**Avis délibéré de la Mission Régionale
d'Autorité environnementale
de La Réunion
sur la demande de modification de l'autorisation
d'exploiter la carrière au lieu dit « Plaine Défaud »
sur la commune de Saint-Paul**

n°MRAe 2020APREU11

Demandeur : HOLCIM Réunion

Plan de situation (source étude d'impact)

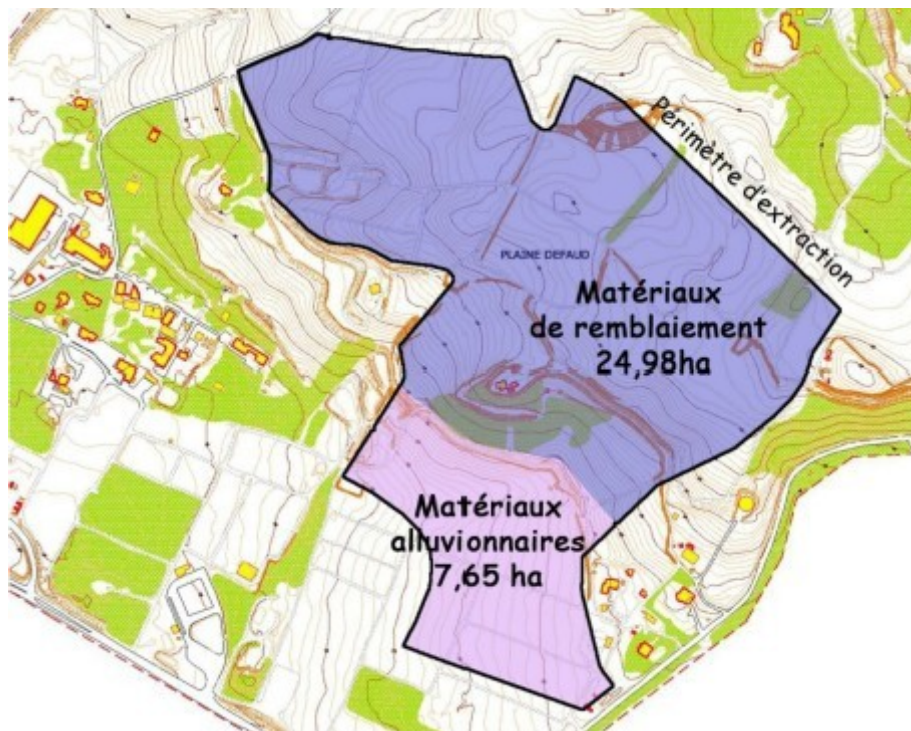
La modification consiste à prendre en compte un nouveau phasage d'exploitation localisé sur la partie sud. Celle-ci comprend une superficie exploitable en carrière de 32,8 ha et une station de transit au nord-ouest 7,5 hectares (joutant la carrière au nord-ouest). L'opération devrait se dérouler sur une période de 15 ans (remise en état comprise) pour extraire 6,091 millions de mètres cubes (Mm³), soit environ 4 Mm³ de matériaux de remblais et 2,09 Mm³ de matériaux alluvionnaires.
